改善箇所説明図

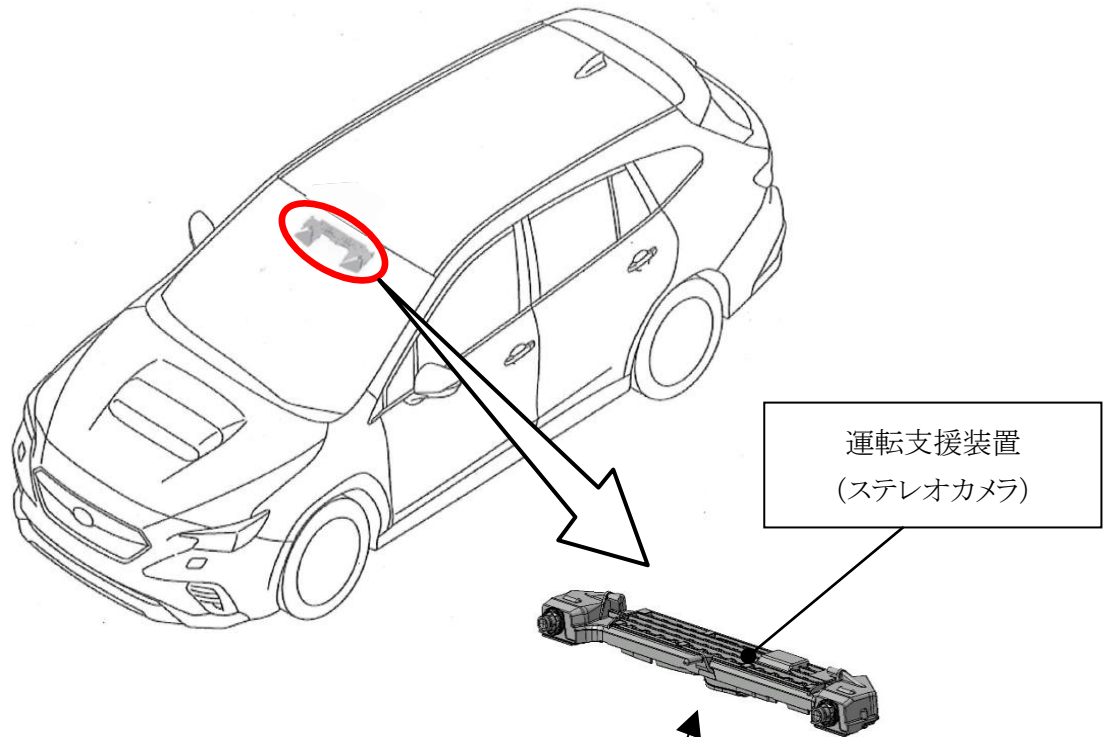
不具合発生箇所

運転支援装置において、衝突被害軽減ブレーキの制御プログラムが不適切なため、カーブ路での対向車や路外障害物に対しシステムが衝突対象として過敏に反応することがある。そのため、意図しないところで障害物との接近を知らせる警報音が鳴り、衝突被害軽減ブレーキが作動するおそれがある。

改善内容

全車両、運転支援装置の制御プログラムを対策プログラムに書き換える。
